Přehled dalších dokladů

| Číslo ZBV: | 20 |
| Název a evidenční číslo stavby: | II/606 Velká Dobrá - Nové Strašecí, rekonstrukce silnice a mostů - stavba |
| Název stavebního objektu / provozního souboru (SO/PS): | Silnice II/606 obec Velká Dobrá |

**Věc: II/606 Velká Dobrá – Nové Strašecí, rekonstrukce silnice a mostů
SO 101 Silnice II/606 obec Velká Dobrá
Vyjádření ke změně geometrie zastávek BUS u školy**

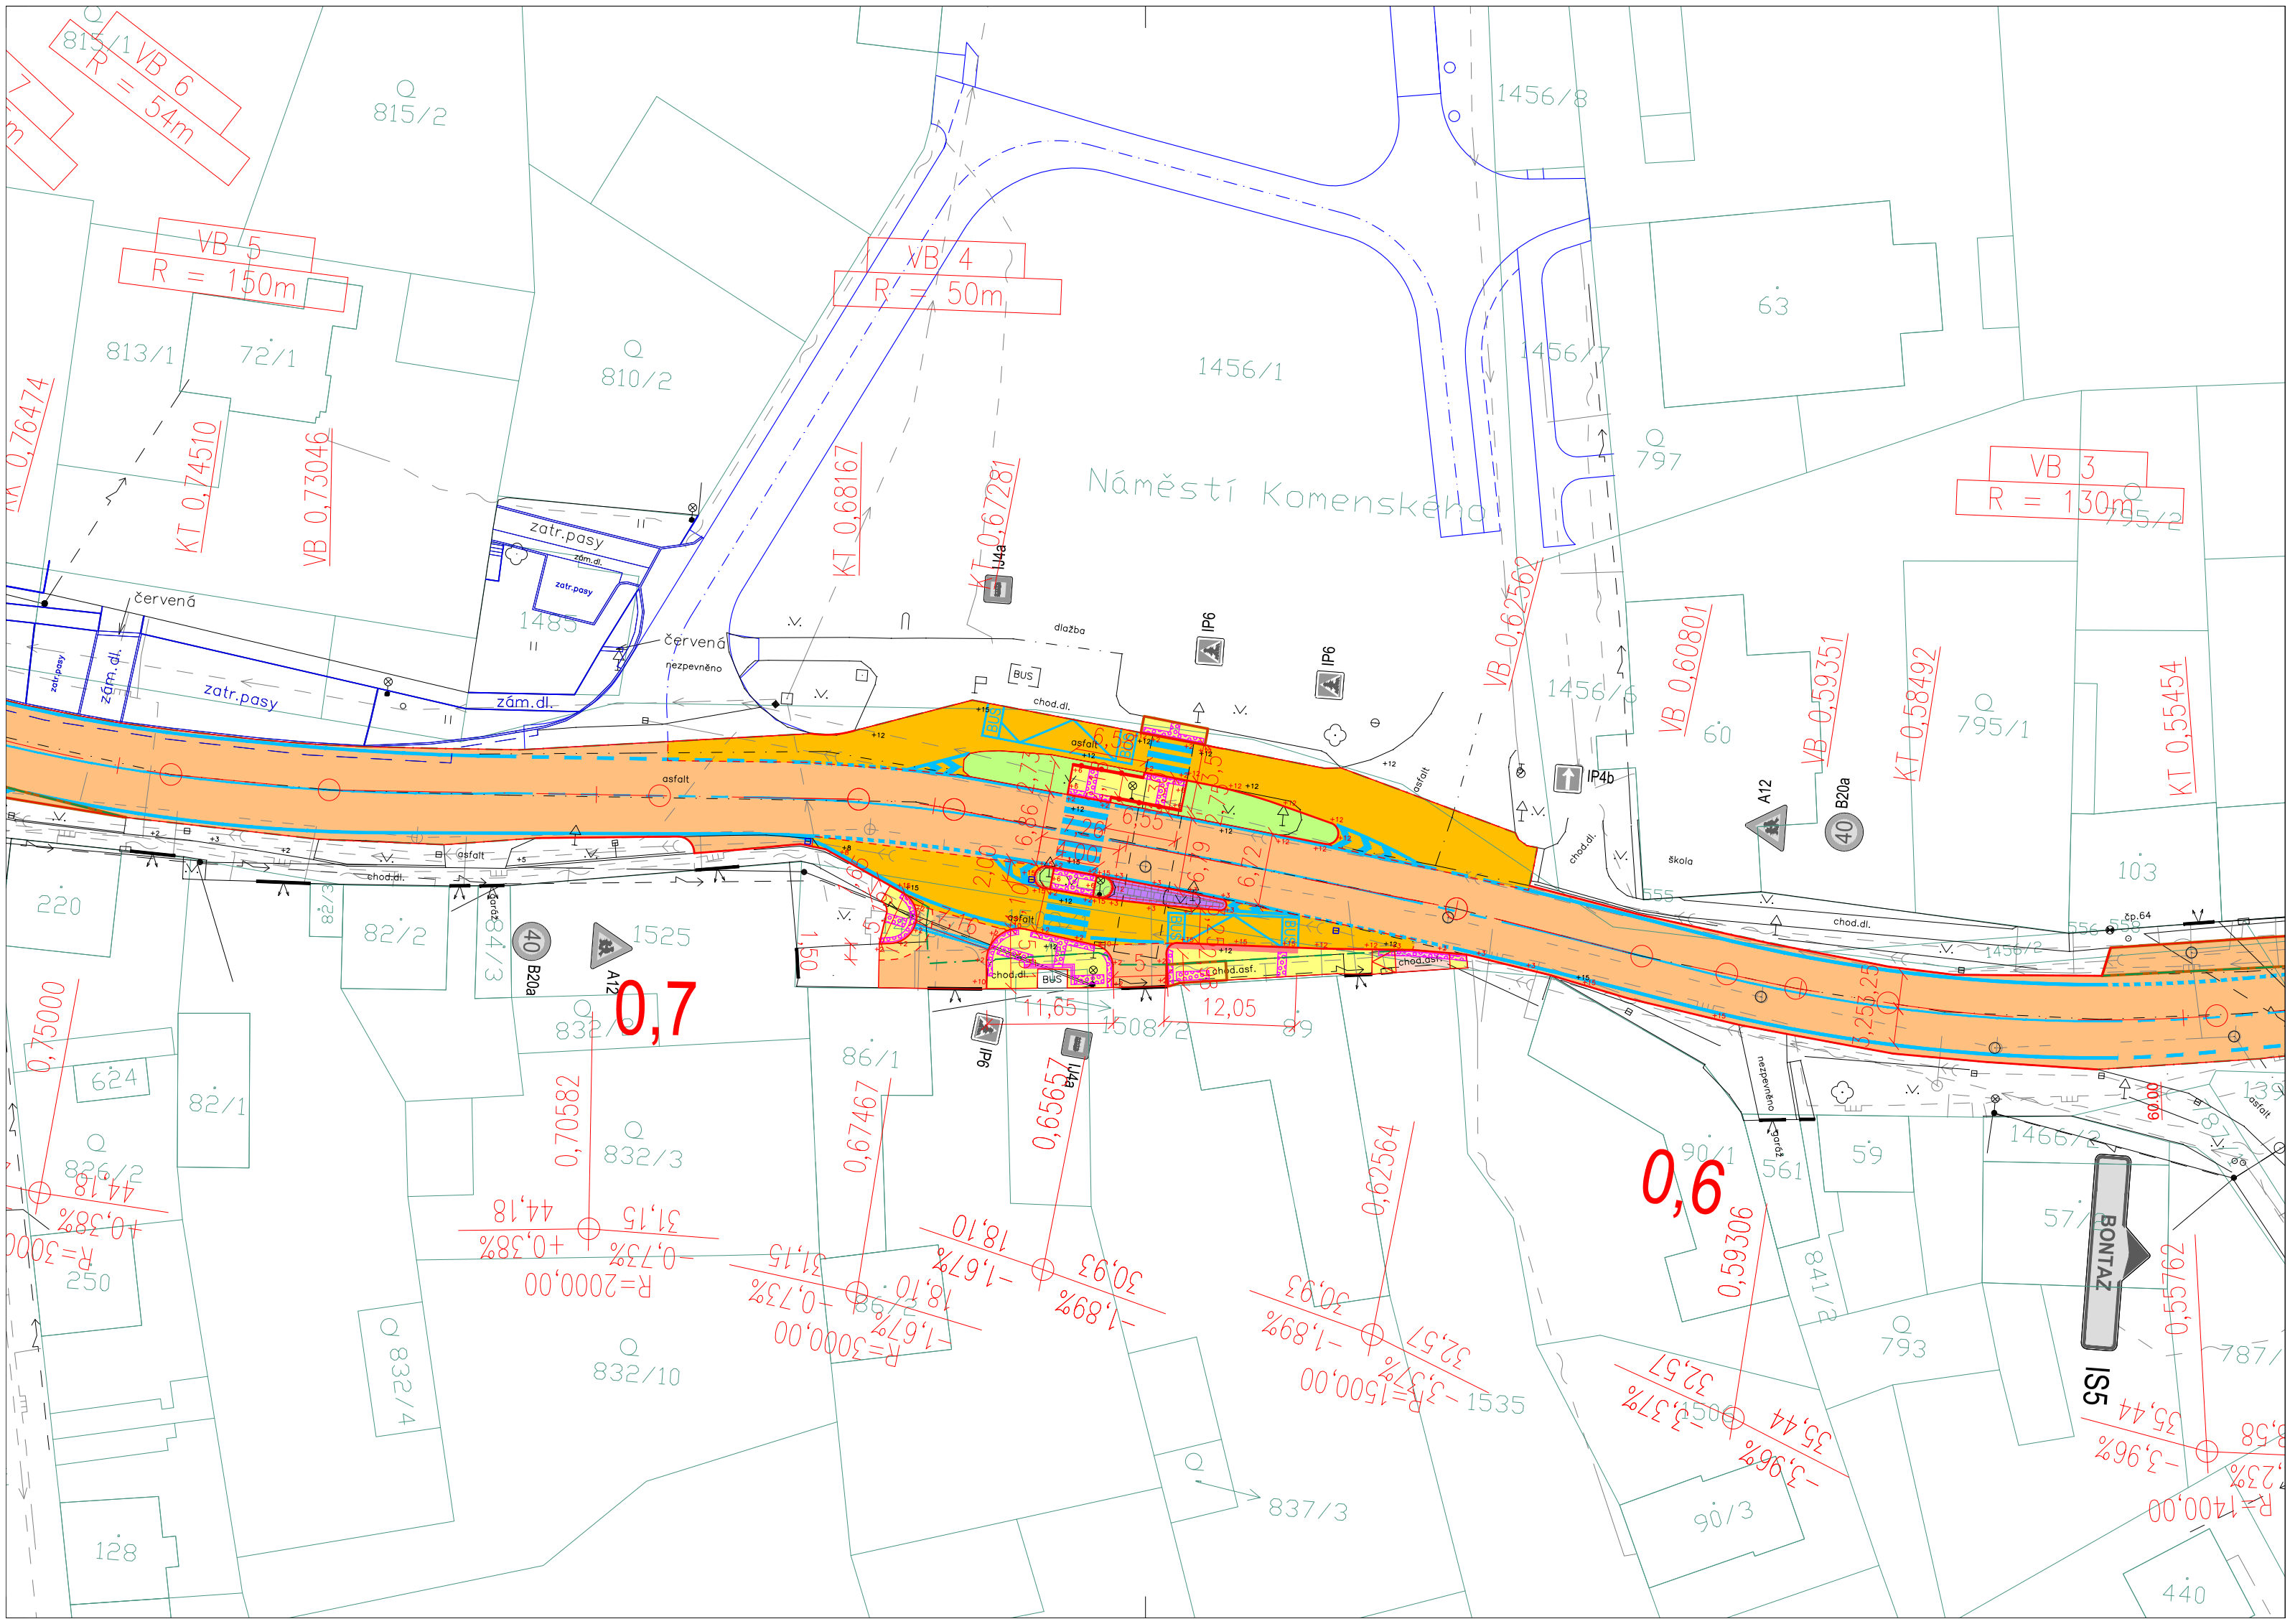
Na základě žádosti Magistrátu města Kladna, Odboru dopravy a služeb z 13.4.2020, č.j. ODaS/20-4/20 projektant prověřil uspořádání a geometrii autobusových zastávek Velká Dobrá, u školy.

Výsledkem prověření je návrh na změnu polohy zastávky ve směru k ZÚ a tím vyvolanou změnu polohy přechodu pro chodce.

Vedlejším produktem je i odstranění dopravní závady, kdy ve stávajícím stavu vyjíždí vozidla ze vrat přímo na přechod.

AD s navrženým řešením souhlasí.

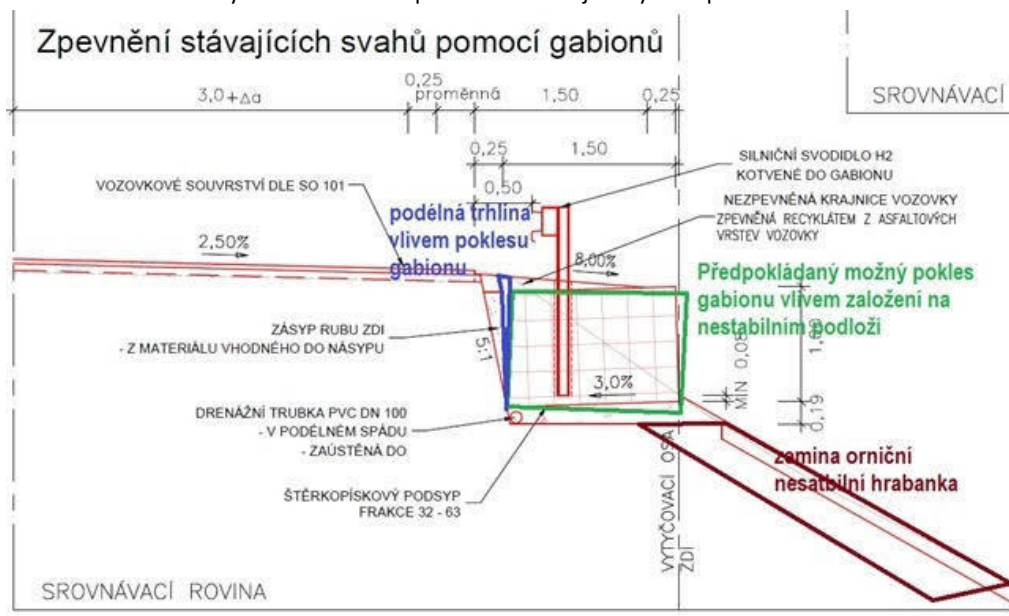
Výkop pro gabiony je v podélném směru dle vytyčení úzký a gabion šíře 1500 mm nelze dle PD osadit.

Materiál zemin ve výkopu je vizuálně dvojího druhu. Podélný okraj výkopu jsou zeminy nestabilní a neúnosné, spíše humózní hrabanka v rozsahu 0,3 – 0,6m, dále pokračují zeminy jílovité až k patě výkopu k silnici cca 0,8 – 1,2m viz. foto "Výkop".

Toto naše tvrzení jsem si ověřili na základovém šterkovém polštáři zhotoveném dle PD zkouškou zhutnění polohou přibližně uprostřed výkopu (příčně) cca 20 m od mostu .

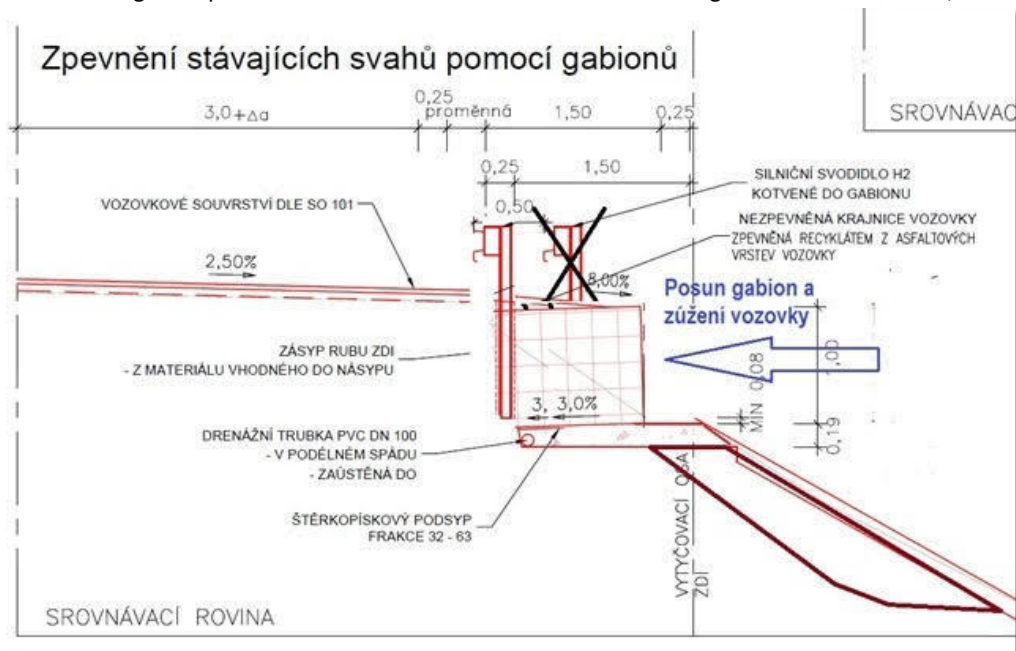
Hodnoty byly oznámeny zástupci objednatele p. Stejskalovi k vyjádření a návrhu řešení od projektanta či objednatele. Ústně proběhlo jisté řešení o zúžení gabionu, posunu líce gabion, změně uložení a osazení svodidla....atd. Upozorňují pokud bude gabion zúžen na 1,0 m a zůstane na nestabilním podloží dojde ještě dříve k poruše vytvořením podélné spáry mezi krajnicí a gabionem.

Pokud bude gabion posunut k ose silnice a svodidlo bude osazeno za gabion směrem k silnici, tak dojde k zúžení vozovky oproti PD.

Do dnešního dne nemáme písemné vyjádření projektanta či objednatele ke změnám oproti PD a již uplynulo 7dní z termínu realizace .
